(1)改善箇所説明図
(減速機ベアリング損傷)

減速機断面図

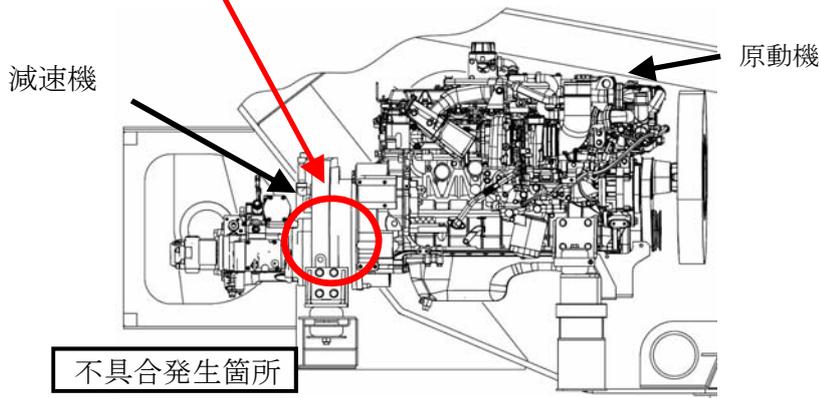
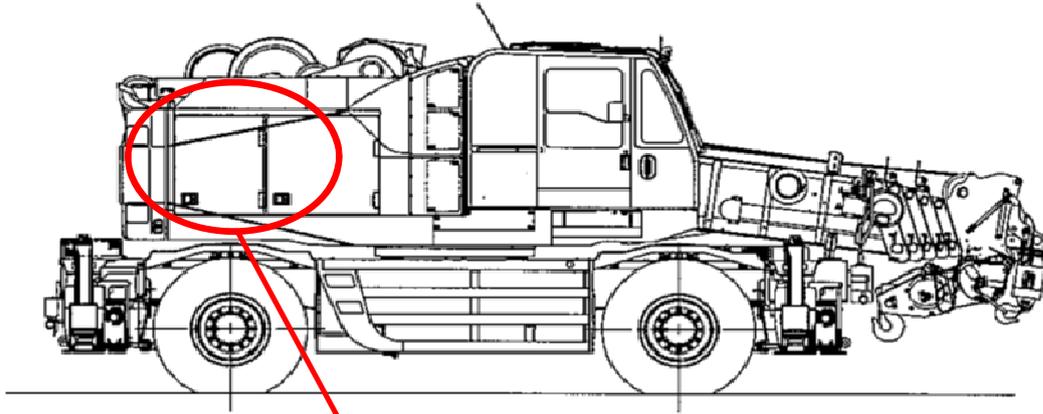
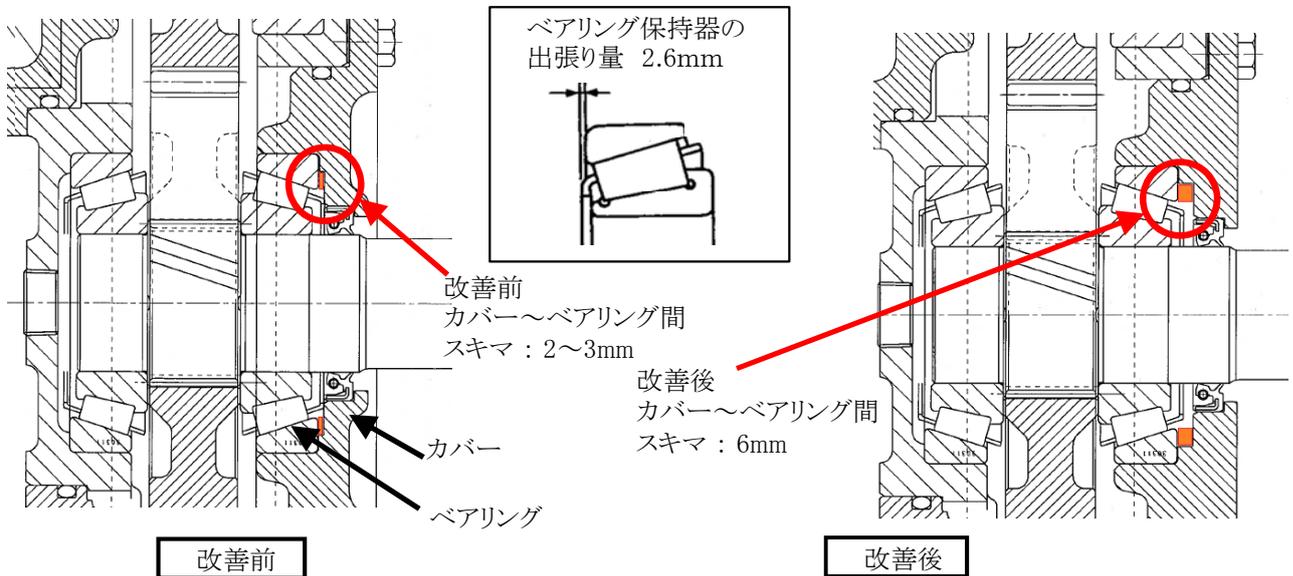
動力伝達装置の減速機において、減速機入力軸のベアリングと取付カバーの隙間が不適切なため、ベアリングとカバーが干渉するものがある。そのため、ベアリングが損傷し、そのまま使用を続けると、最悪の場合、減速機入力軸が固着し原動機が停止するおそれがある。

全車両、減速機一式を対策品に交換する。

識別：減速機カバーに白色ペイントを塗布する。
